22 CONCLUSIONS ET AVIS DU COMMISSAIRE ENQUÊTEUR

La demande d'autorisation environnementale présentée par la SAS LES RECYCLEURS BRETONS, sise 170 rue Jacqueline Auriol, ZA de Saint Thudon à Guipavas (29490), en vue de l'extension d'activité du centre de tri, de transit, de regroupement et de traitement de déchets non dangereux, fait l'objet d'une enquête publique au titre des installations classées pour la protection de l'environnement (ICPE).

A gauche: plan de masse du dossier (A 10 - fascicule A) - A droite plan de masse corrigé

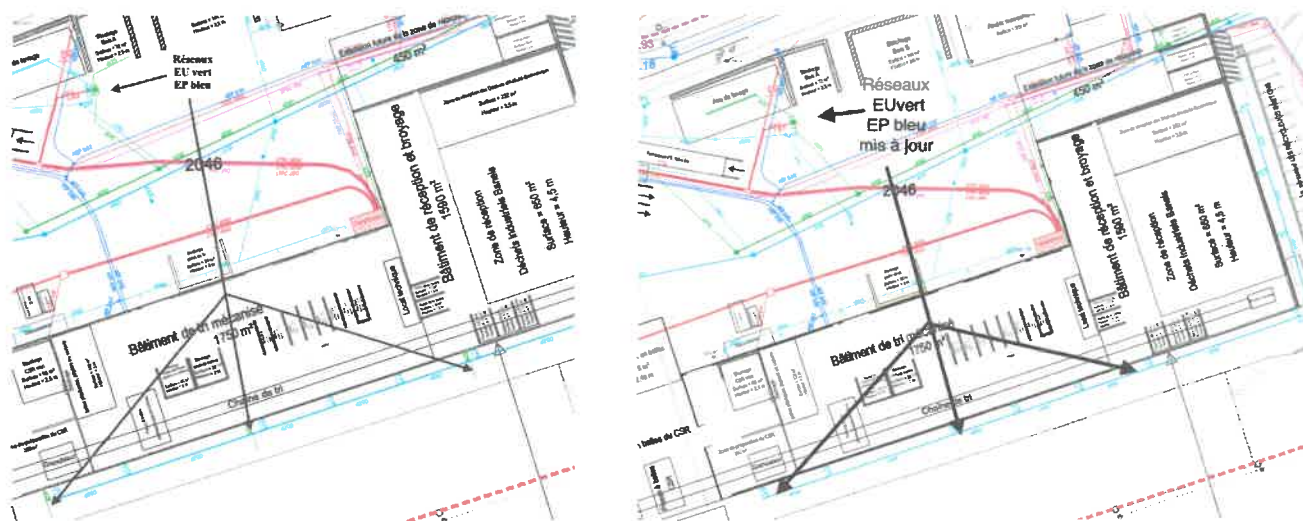
Il présente quelques anomalies, principalement le positionnement de la rue Jacqueline Auriol, une légende incomplète ne mentionnant pas la conduite de gaz haute pression au nord immédiat du site, des amorces de conduites EU au sud des bâtiments réception-broyage et tri mécanisé qui ne sont raccordées à aucun réseau.

Question n°5: Mme Cozic avait joint un nouveau plan de masse qui s'est avéré incorrect, elle a transmis le vendredi 19 mars un plan de masse (annexe 10 - fascicule A) modifié faisant apparaître au niveau de l'aire de lavage du CTHP un recueil des eaux par le réseau « eaux usées - EU » figurant en vert et non plus par le réseau « eaux pluviales - EP » figurant en bleu. Le document transmis corrige également les anomalies constatées au sud des bâtiments « tri mécanisé et réception-broyage » et les amorces de réseau EU non raccordées disparaissent. Ce document rectifié devra être remis en complément de la demande formulée pour faciliter son étude.

réception-broyage » et les amorces de réseau EU non raccordées disparaissent. Ce document rectifié devra être remis en complément de la demande formulée pour faciliter son étude. Le plan de masse corrigé transmis est joint en annexe 3 au présent document.

Nota: Mme Cozic a transmis le 19 mars 2021 un plan de masse portant quelques corrections au niveau de la récupération des eaux de lavage recueillies par le réseau EU et non EP, la suppression des amorces précitées (pièce jointe en annexe 3).

Le plan de masse corrigé transmis est joint en annexe 3 au présent document.
